2021年5月6日

東京測定器材株式会社

MR8C接点板 金型更新・成形材料変更のご案内

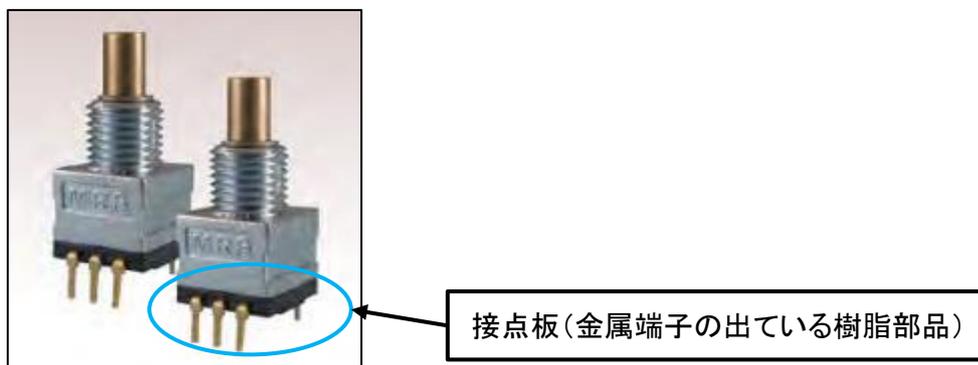
変更理由: 接点板の成形金型の老朽化により金型を更新します。
成形バリの改善のため成形材料を変更します。

変更内容: 接点板の成形金型を更新、成形材料をPPSからPBTへ変更。
評価試験を実施し、現行品と同等の性能であることを確認しております。

変更時期: 生産状況により前後することがございますが、2021年6月頃より随時変更いたします。
